PROCEDURA DI SELEZIONE n. “ADR 05/2019” PER L’AFFIDAMENTO DI UNA SUBCONCESSIONE DI AREE FINALIZZATA ALLA REALIZZAZIONE E GESTIONE DI UN PUNTO VENDITA DESTINATO AD ATTIVITA’ DI “RISTORAZIONE” E RELATIVA AREA LOGISTICA PRESSO L’AEROPORTO “LEONARDO DA VINCI” DI FIUMICINO.

RISPOSTE ALLE RICHIESTE DI CHIARIMENTI RELATIVE ALLA LETTERA DI INVITO

Piazza Commerciale – q.ta 6.00 e 11.00

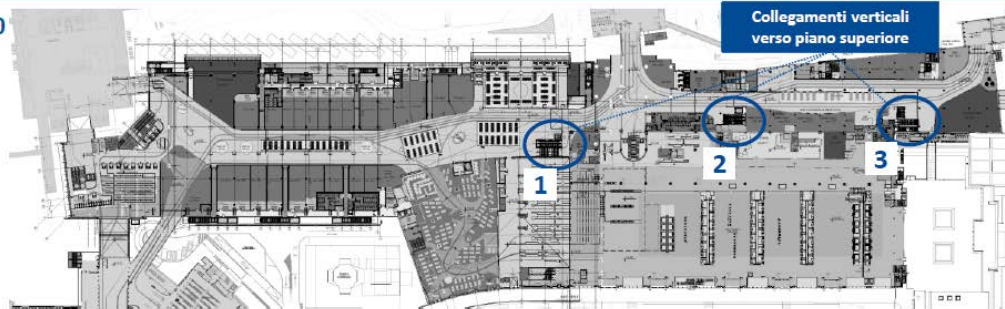
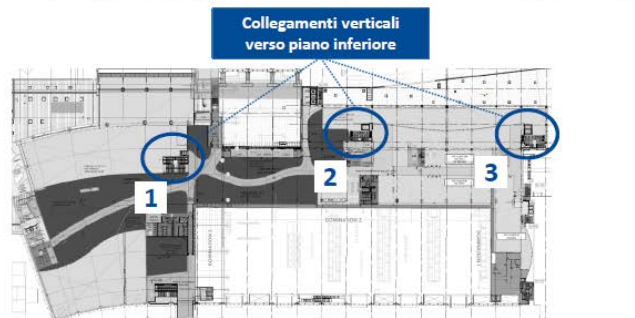
- 27) ADR precisa che i tre diversi punti di accesso al Mezzanino T1 (scale mobili e ascensori) sono indicati nella planimetria di seguito riportata:
